改善箇所説明図

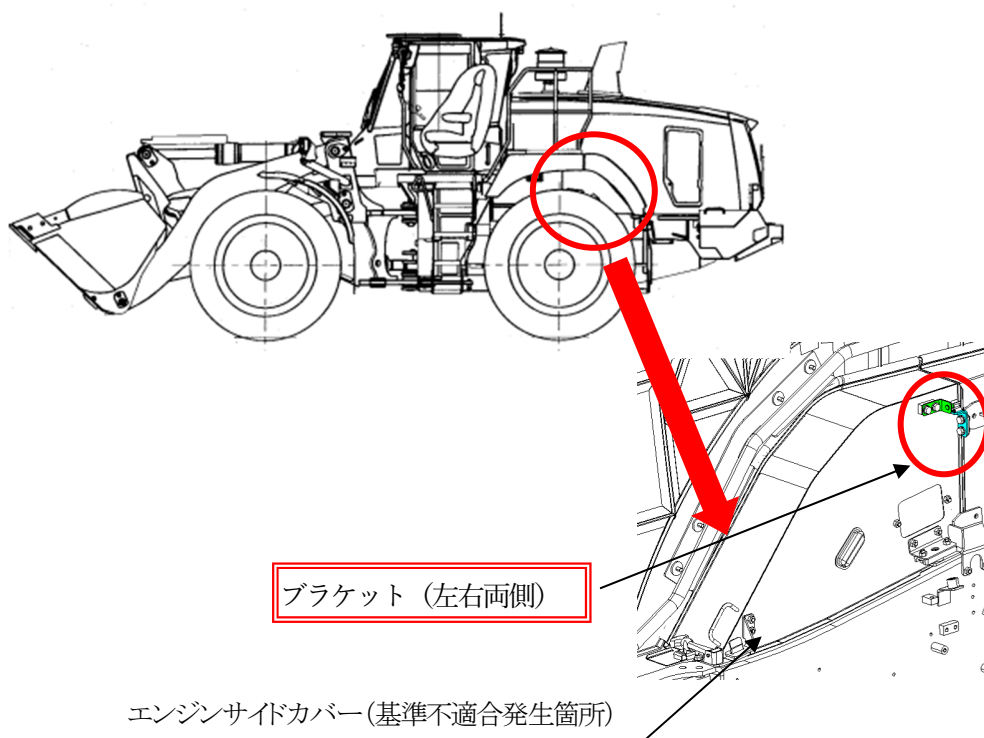
ショベル・ローダのエンジンサイドカバーの構造が不適切なため、サイドカバーを固定するピンがラッチに正常に嵌らない場合がある。そのためそのまま使用を続けると、稼働時の振動等でピンがラッチから外れ、最悪の場合、サイドカバーが車体から脱落するおそれがある。

改善措置の内容:

全車両、

①ピンがラッチに嵌る対策ブラケットに交換する。

②ブラケット変更に伴う取扱説明書を改訂する。

識別:ブラケットの形状で識別する。
